ECE/TRANS/WP.29/2009/35  
17 December 2008

Предложение по дополнению 3 к поправкам серии № 2 к правилам № 34  
(Опасность возникновения пожара)

Представлено Рабочей группой по общим предписаниям, касающимся безопасности\*

"Образец А  
(см. пункт 3.1.4 настоящих Правил)".

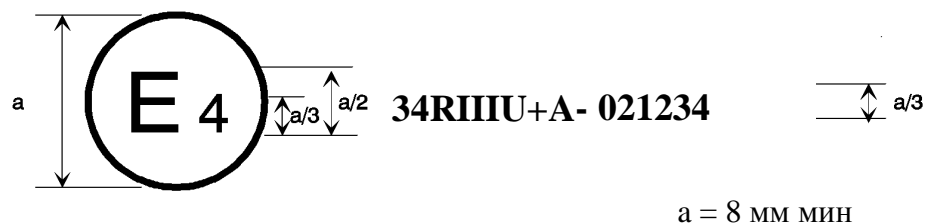
Образец А изменить следующим образом (сам образец и приведенный за ним текст остаются без изменений):

"Образец С  
(см. пункт 3.2.4 настоящих Правил)

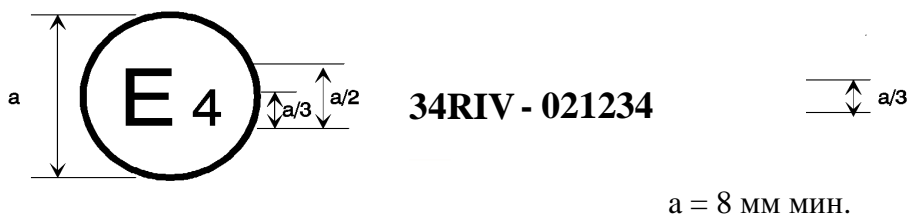
Включить новые образцы С, D и E следующего содержания:

Приведенный выше знак официального утверждения, проставленный на топливном баке, указывает, что данный тип был официально утвержден в Нидерландах (E4) на основании части III Правил № 34 для общего использования вместе со вспомогательными элементами под № 021234 официального утверждения. Первые две цифры (02) номера официального утверждения указывают, что это официальное утверждение было предоставлено в соответствии с требованиями Правил № 34 с поправками серии 02.

Образец D  
(см. пункт 3.3.4 настоящих Правил)

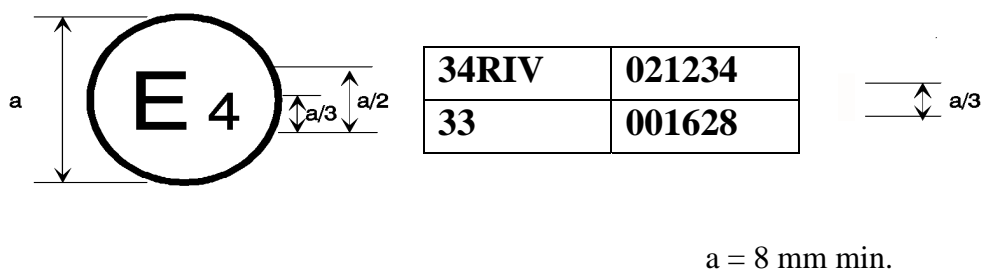
Приведенный выше знак официального утверждения, проставленный на транспортном средстве, указывает, что данный тип был официально утвержден в Нидерландах (E4) на основании части IV Правил № 34 под № 021234 официального утверждения. Первые две цифры (02) номера официального утверждения указывают, что официальное утверждение было предоставлено в соответствии с требованиями Правил № 34 с поправками серии 02.
